### Discarica per rifiuti non pericolosi progetto di ampliamento tramite sormonto

Comunicazione di modifica non sostanziale ex art. 29 nonies del D.lgs. 152/06 del "Provvedimento autorizzatorio unico regionale" di cui alla Determinazione n. 14 del 26/02/2019 rettificata dalla Determinazione n. 19 del 07/03/2019

DOCUMENTO <b>SEZIONE B : Revamping Linea di Trattamento Reflui</b>		TITOLO <b>RELAZIONE INTEGRATIVA</b>		ALLEGATO N.	
PROPONENTE <b>Fermo Ambiente Servizi Impianti Tecnologici Energia srl unipersonale</b>  Sede Legale: Via Mazzini, 4 63900 Fermo (FM) Sede Operativa: C.da San Biagio, 63900 Fermo (FM) Tel. 0734/622095 Fax 0734/622095		CODICE PROGETTO  <div style="font-size: 1.2em; font-weight: bold;">14.30.1/18</div>		DATA <div style="font-size: 1.2em; font-weight: bold;">MARZO 2020</div>	
PROGETTAZIONE SEZIONE B: REVAMPING LINEA DI TRATTAMENTO REFLUI  <b>Ing. Giovanni AMADIO</b> Via Canterine 24 - 63100 Ascoli Piceno (AP) Tel. - 320.1825066 E-mail: ing.giovanni.amadio@gmail.com PEC: giovanni.amadio@ingpec.eu		FILE/S DI RIFERIMENTO  <div style="border: 1px solid black; padding: 5px; text-align: center;"> <b>ORDINE DEGLI INGEGNERI</b>          Ingegnere  <div style="font-size

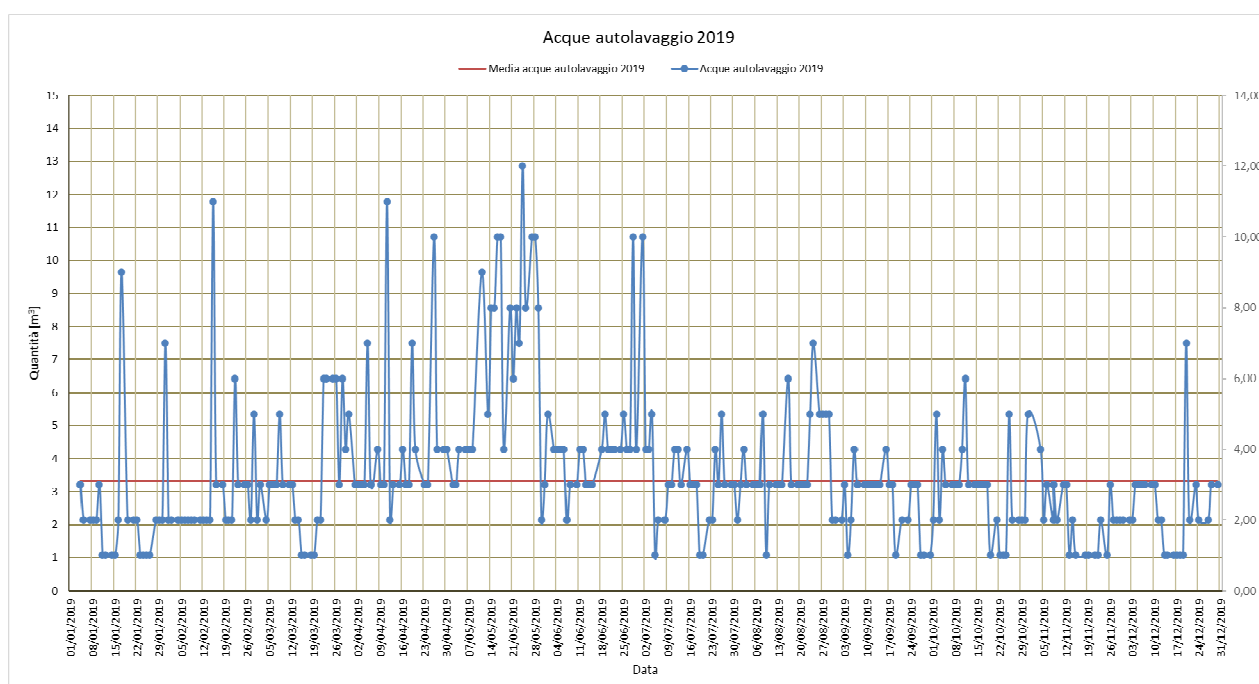
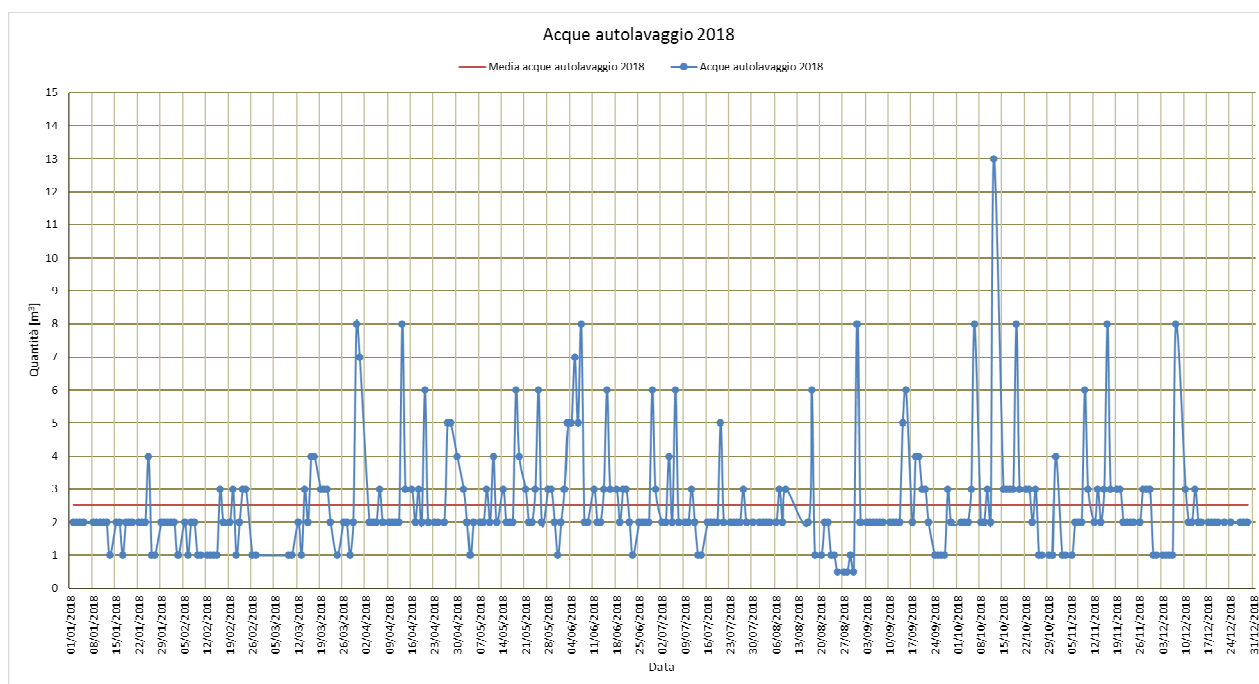
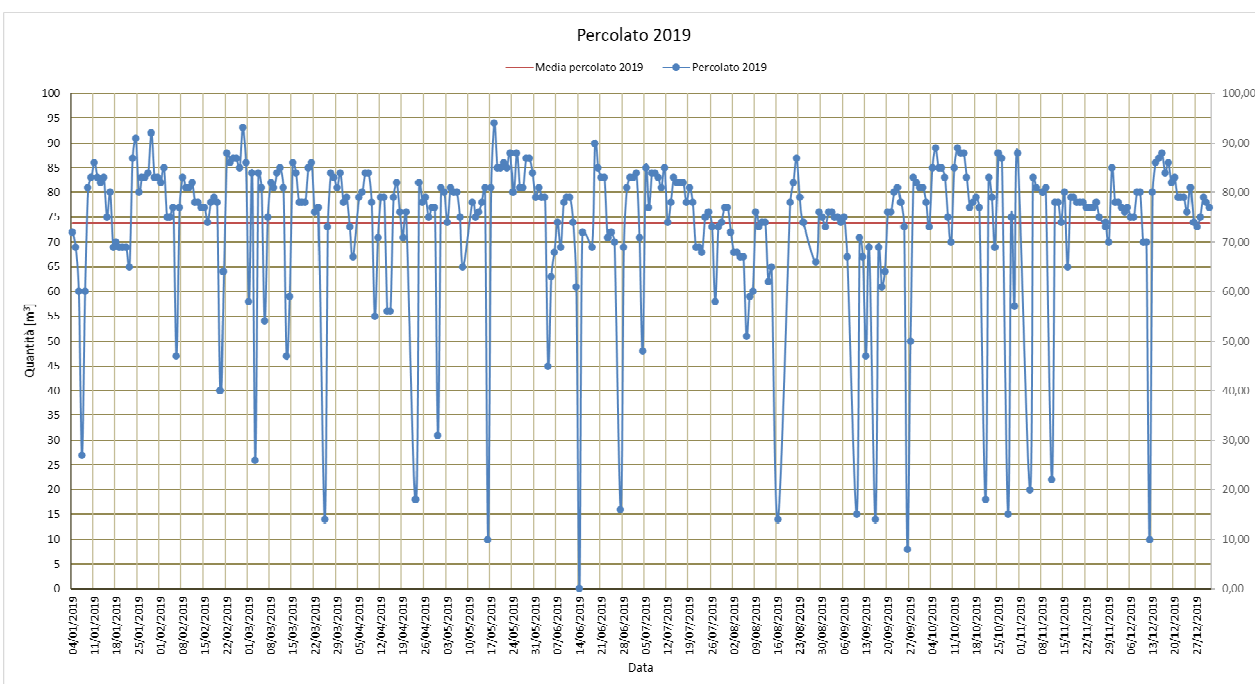
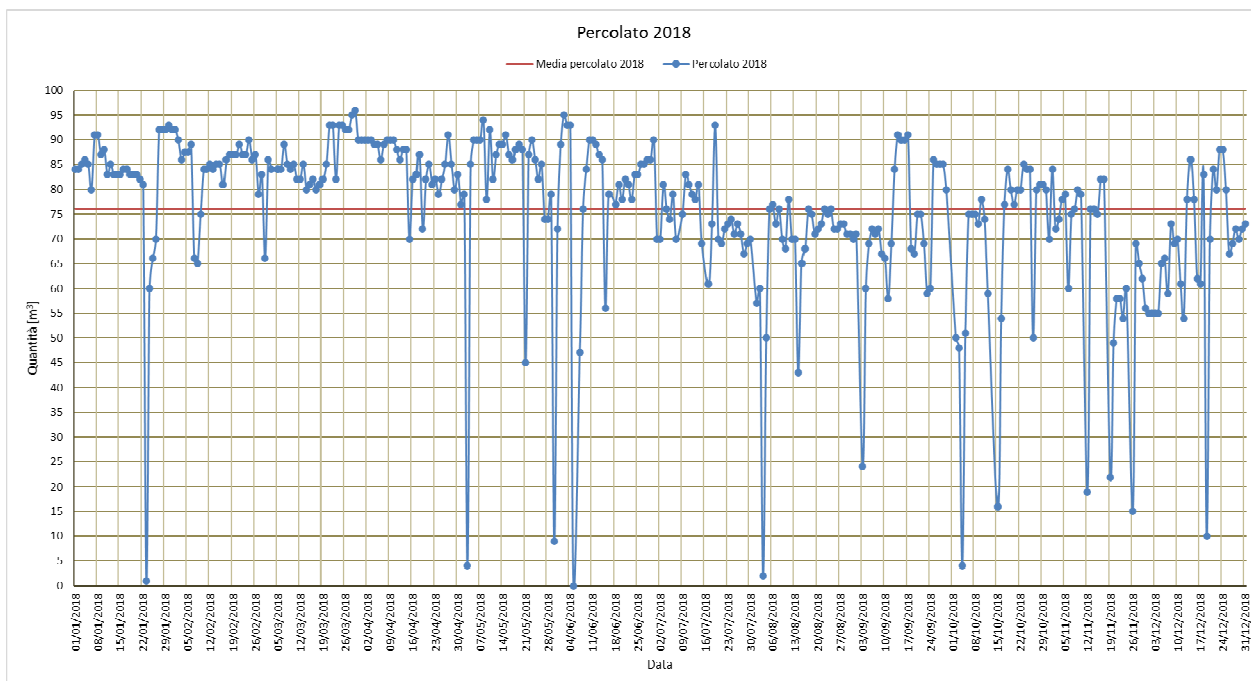
*Descrizione dei pozzetti intermedi e finali delle nuove linee di collettamento prima del deflusso dei percolati al depuratore finale o alle altre linee di raccolta.*

*Descrizione di eventuali punti di controllo intermedi per le linee di collettamento.*

Le nuove linee di collettamento confluiscono alle linee di raccolta esistenti.

Come mostrato nella tavola i02 è presente un unico nuovo pozzetto per la linea rossa "Linea acque nere da servizi, biofiltro E6 e carico presse2 e nessun pozzetto per la linea verde "Linea acque biossificazione, pretrattamento rifiuti urbani e scarico, biofiltro E6"

Per maggiori approfondimenti si rimanda all'elaborato grafico i02 aggiornato nel mese di marzo 2020.

Non sono previsti punti di controllo intermedi vista la ridotta lunghezza delle nuove condotte.

Per maggiori approfondimenti si rimanda all'elaborato grafico i02 aggiornato nel mese di marzo 2020.

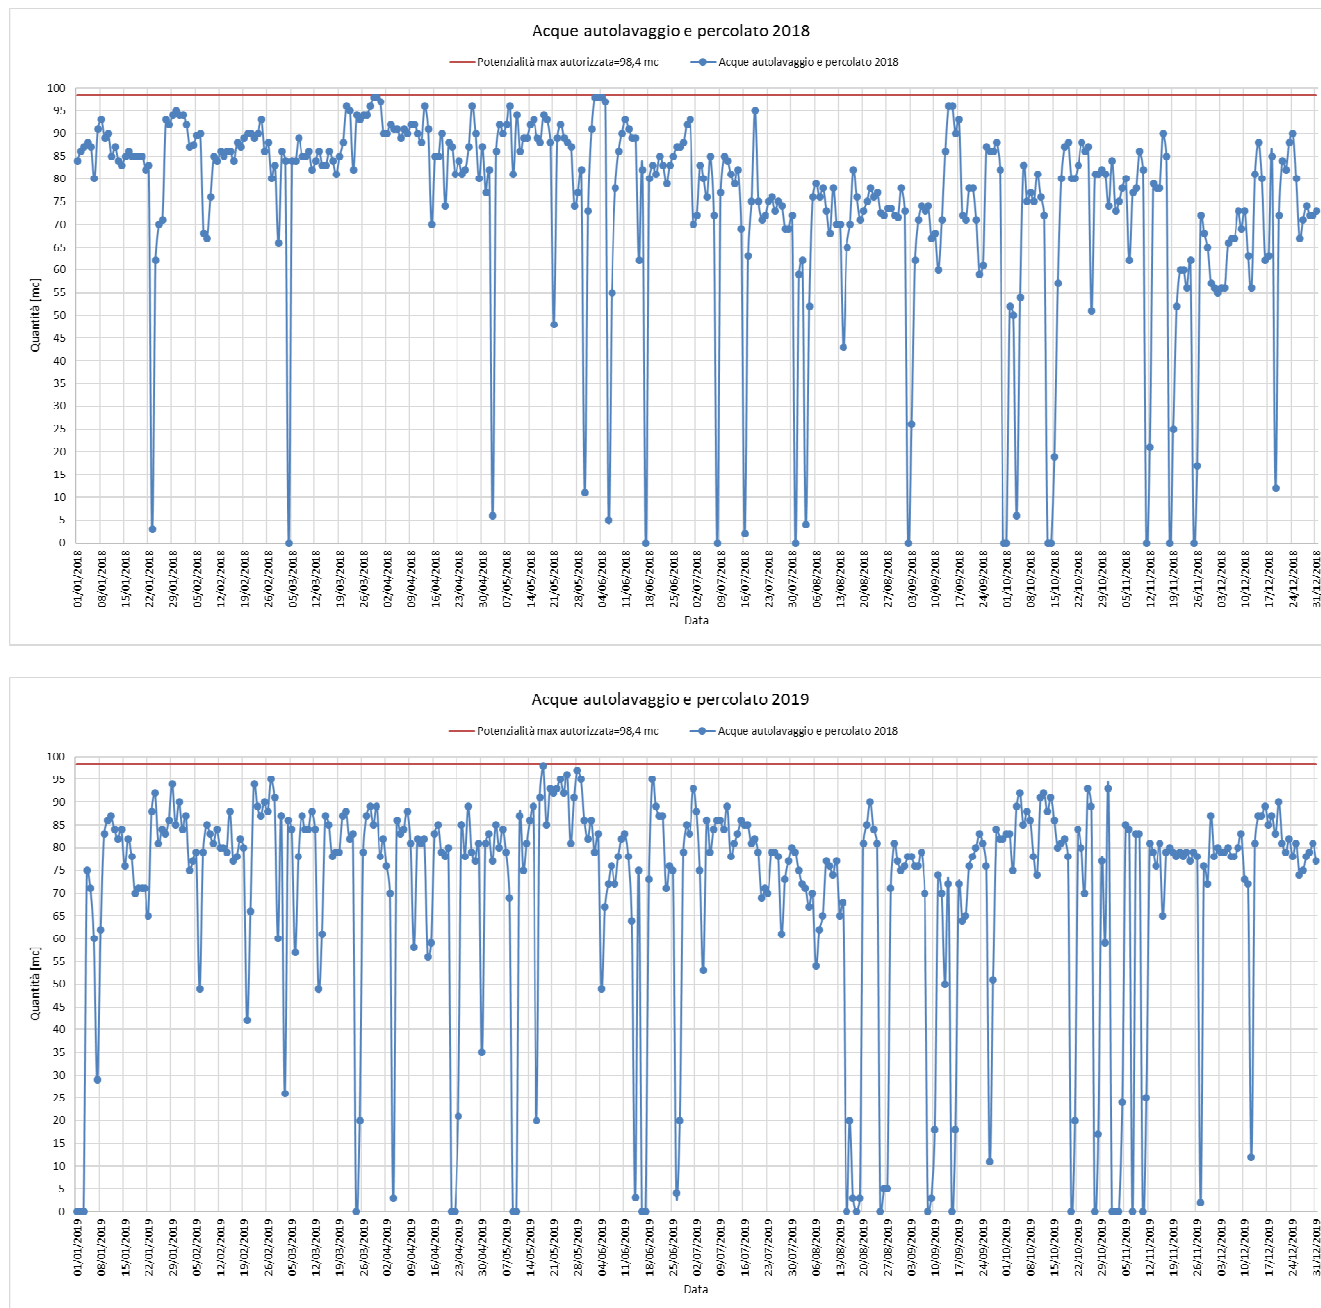
*Stima dei quantitativi di reflui che andranno trattati nel depuratore aziendale ed inviati alle altre linee di collettamento.*

Si riportano i dati relativi ai quantitativi trattati dal depuratore per gli anni 2018 e 2019 per quanto riguarda il percolato e le acque provenienti dall'autolavaggio.

Dall'analisi dei dati ottenuti è possibile, quindi, avere una stima effettiva delle produzioni medie:

Si allegano anche i grafici rappresentanti l'andamento del flusso totale dato dalla somma delle acque di autolavaggio e di percolato.

È evidente dai grafici che la corretta gestione dei picchi di carico dell'impianto ha garantito sempre ampi margini di sicurezza in termini di flussi totali in quanto il flusso massimo registrato di percolato ed acque di autolavaggio è stato pari a 98 mc/d, raggiunto in pochi giorni dell'anno.
